**Do : Partnerzy Handlowi firmy Delta****Dotyczy: Nowe modyfikacje skrzydeł i ościeżnic Delta i ich oznaczenia na opakowaniu .**

Od **01.08.2014** wprowadzamy modyfikacje naszych czołowych modeli drzwi **SPECIAL**, **PREMIUM** i **DE LUXE**. We wszystkich tych modelach dotychczasowy zamek Delta DD6H/Z zamieniamy nowszym zamkiem Delta **DC6/Z**.

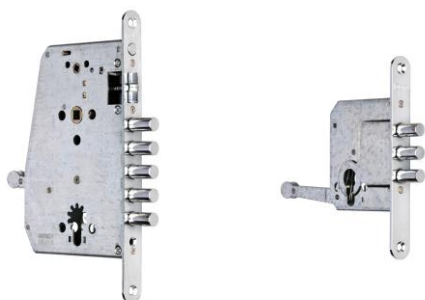
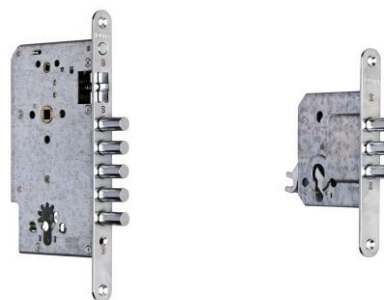
TAKIE ZAMKI BYŁY

DD6H/Z

DH6P

TAKIE ZAMKI BĘDĄ OD 01.08.2014

DC6/Z

DC6P

Ponadto w drzwiach Delta **PREMIUM** i **DE LUXE** będzie zastosowany nowy, lepszy system zamka centralnego, oparty na zamku **DC6/Z**, gdzie zamiast pręta wychodzącego w poprzeczkę górną, z którego rezygnujemy, zastosowaliśmy dodatkowo, górny zamek pomocniczy 3 ryglowy **DC6P**, ponad zamkiem dodatkowym. Rozwiązanie to poprawi siłę drzwi w górnej części strony ryglowej. Oto poglądowe zdjęcie:

Nowy zamek **DC6/Z** będzie pasował w celach serwisowych do starszej wersji skrzydeł w modelu **SPECIAL**, ale nie będzie pasował do skrzydeł drzwi **PREMIUM** i **DE LUXE** wyposażonych w starszy typ zamka centralnego z jednym zamkiem pomocniczym.

Natomiast starszy typ zamka **DD6H/Z** **nie będzie pasował** do nowszych skrzydeł drzwi Delta **SPECIAL, PREMIUM i DE LUXE**.
